OFFICE
DE CONSULTATION PUBLIQUE
DE MONTRÉAL

PROJETS DE RÈGLEMENT P-06-040 ET P-04-047-31

**PROJET CHUM 2010
(Centre hospitalier de l'Université de Montréal)**

RAPPORT DE CONSULTATION PUBLIQUE

Figure 3 : Projet CHUM 2010 – Version préliminaire – Yelle Maillé • Birtz Bastien • Corriveau Dionne et Girard • architectes – 27 mars 2006, Doc 3.1.4 – p. 7.

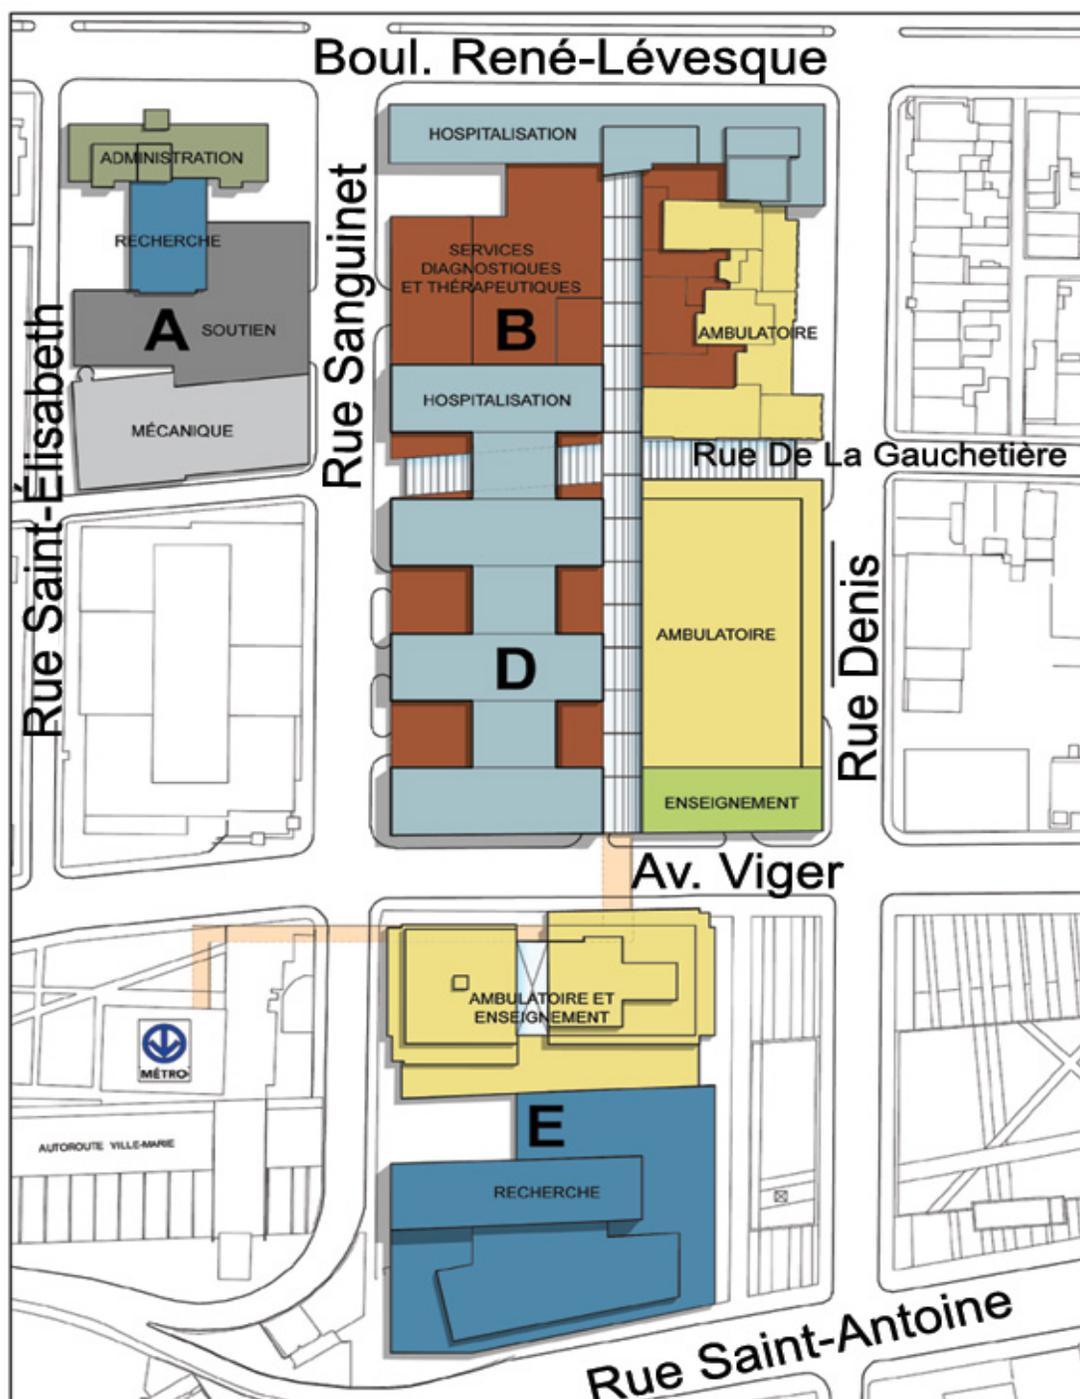
Tout en reconnaissant que le projet n'en est qu'à une étape préliminaire, certains experts en aménagement urbain expriment leurs préoccupations concernant l'horizontalité du concept architectural que souligne le basilaire aux premiers niveaux. À leurs yeux cette approche va à l'encontre de l'implantation et de l'alignement traditionnels des bâtiments sur la rue Saint-Denis et de la composition des façades. On suggère de s'inspirer de l'échelle et de la hauteur des bâtiments sur la rue Saint-Denis, et d'intégrer éventuellement les bâtiments patrimoniaux existants du côté ouest de la rue Saint-Denis à la façade du nouveau centre hospitalier. On souligne l'importance de bien articuler les façades du bâtiment de même que les entrées qui doivent être clairement identifiées et facilement identifiables.

Au plan urbanistique, bien que les experts et les participants reconnaissent la qualité du concept architectural proposé, ils craignent l'effet de masse qu'entraînerait la création d'un méga-ilôt d'architecture ultra-moderne dont la hauteur s'écarte beaucoup du gabarit actuel du secteur, à proximité de l'arrondissement historique du Vieux-Montréal. Si le Quartier de la santé ne se réalisait pas comme prévu, comment le méga-ilôt proposé s'intégrerait-il dans la trame urbaine ?

Figure 4 : Préconcept architectural – construction et occupation proposées – sources : promoteur CHUM 2010 – Yelle Maille, Birtz Bastien, Corriveau Girard, architectes – projet CHUM version préliminaire, 27 mars 2006 –page 18 d’après doc.3.1.4 p. 17 et 18-

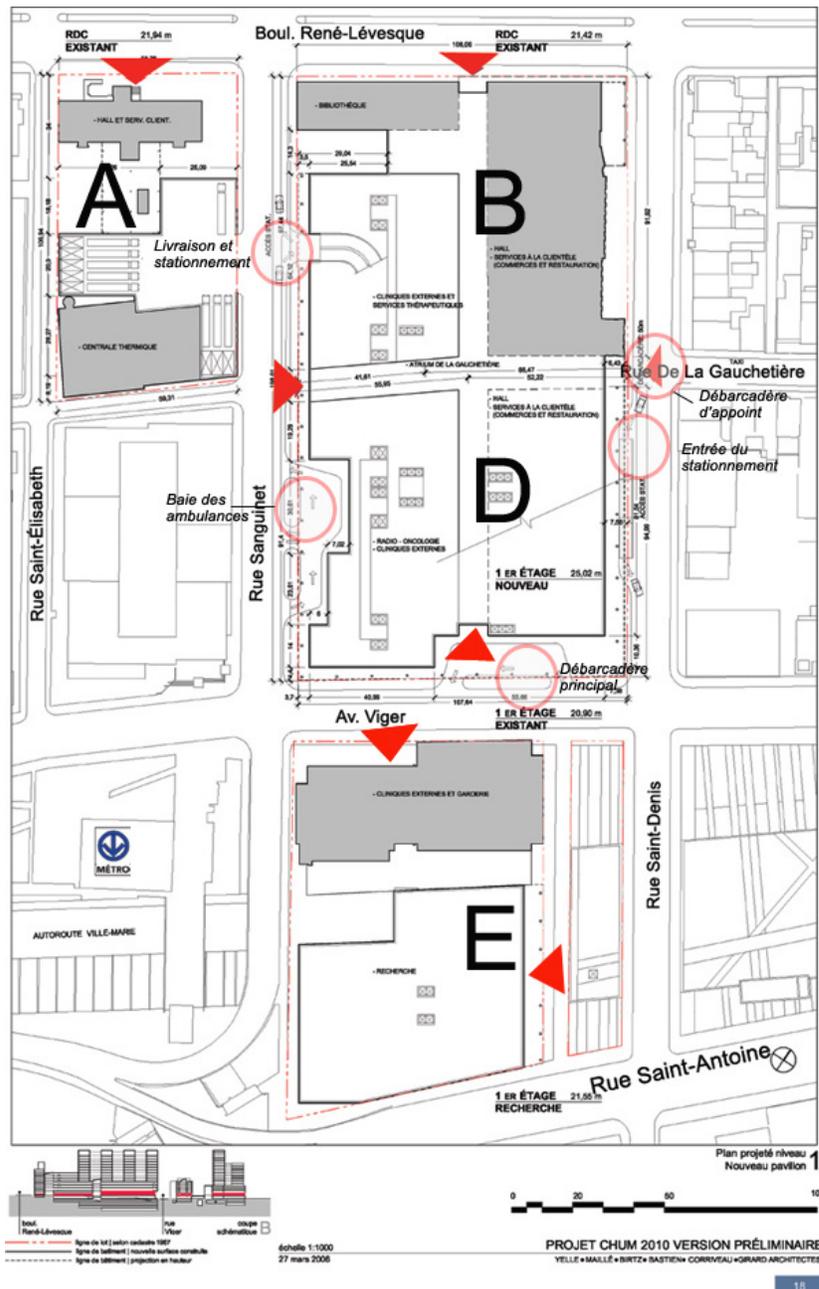
Quelques citoyens et organismes, dont l'Association des résidants et des résidentes des faubourgs de Montréal (l'ARRFM) et Héritage Montréal, regrettent la fermeture de la rue De La Gauchetière à la circulation automobile, entre les rues Saint-Denis et Sanguinet. Aux yeux de l'ARRFM et d'Héritage Montréal, il s'agit d'une modification importante de la trame historique des rues dans le quartier. Diverses propositions sont faites. L'ARRFM, par exemple, recommande de maintenir la rue De La Gauchetière dans le domaine public, qu'elle soit accessible en tout temps et ne soit pas intégrée au CHUM et, que dans un tel cas, la localisation du débarcadère principal soit reconsidérée. D'autres recommandent qu'elle soit accessible aux piétons en tout temps, en tant que passage public, et ce, dans toute son emprise actuelle, comme le souhaitent des citoyens, des experts en aménagement participants aux ateliers, Héritage Montréal ou encore la Coalition pour le CHUM au centre-ville.

La capacité du stationnement intérieur du CHUM suscite plusieurs questions. Les études de stationnement de CIMA+ concluent à un besoin de 2250 places de stationnement, alors que le projet architectural en propose 1174, dont 400 seraient réservées pour les patients.

Un grand nombre d'intervenants demande une réduction du nombre de cases de stationnement prévues dans les plans du CHUM. Ils signalent que le nombre de cases de stationnement offert conditionnera, dans une large mesure, le nombre d'usagers qui se rendront au CHUM en voiture. Certains proposent de limiter le nombre de places à 400.
